Schéma d'Aménagement
de Gestion des Eaux
du bassin de l'Arve

Bureau de CLE du 30 avril 2026

Avis sur le renouvellement d'exploitation du système d'assainissement de Sallanches

➤ Charges polluantes en entrée de station :

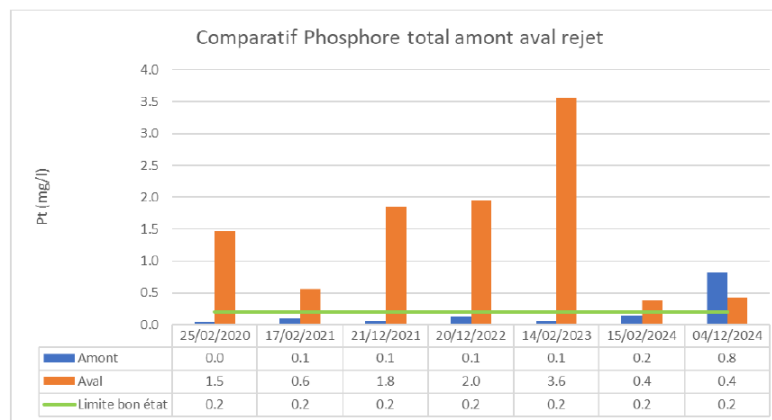
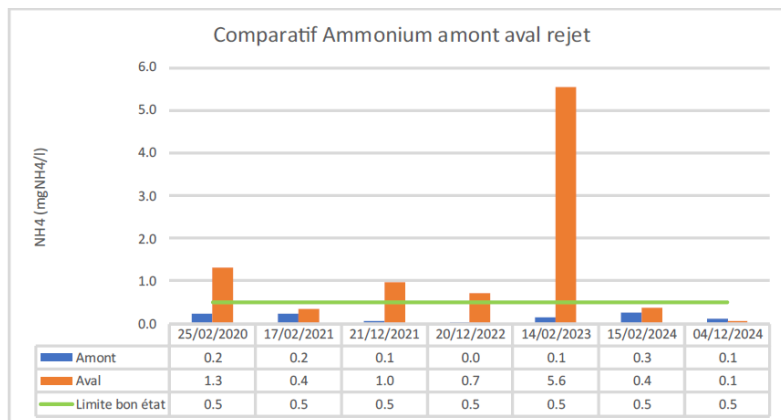
Les performances de rejet sont indiquées comme **conformes en situation normale d'exploitation**, malgré des dépassements ponctuels.
